改善箇所説明図

前グリル後方、
エンジン前方
下部のパワー
ステアリング
装置

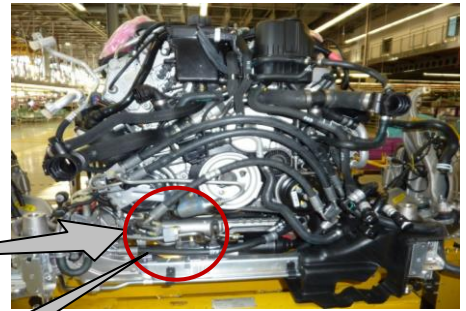
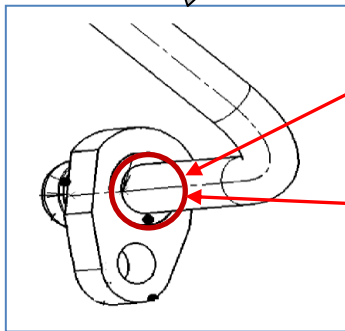
改善前

ギヤボックス側油圧ホースにおいて、端部パイプと油圧ポンプ側ホースと連結するためのフランジを、半田付けしていた。この半田付けに不適切なものがあった。

不具合の内容

パワーステアリング装置のギヤボックス側油圧ホースにおいて、油圧ポンプ側ホースと連結するためのフランジの半田付けが不適切なものがある。そのため、当該部分よりオイルがもれ、ハンドル操作が重くなるおそれがある。

改善後

ギヤボックス側油圧ホースにおいて、端部パイプと油圧ポンプ側ホースと連結するためのフランジを、溶接に変更した。但し、接合部面は次工程にてメッキされるため外部からは見えない。

改善措置の内容

対象車両のギヤボックス側油圧ホース一式を対策品と交換する。

識別：当該パイプの対策部分のブラケットに黄色ペイントを塗布する。
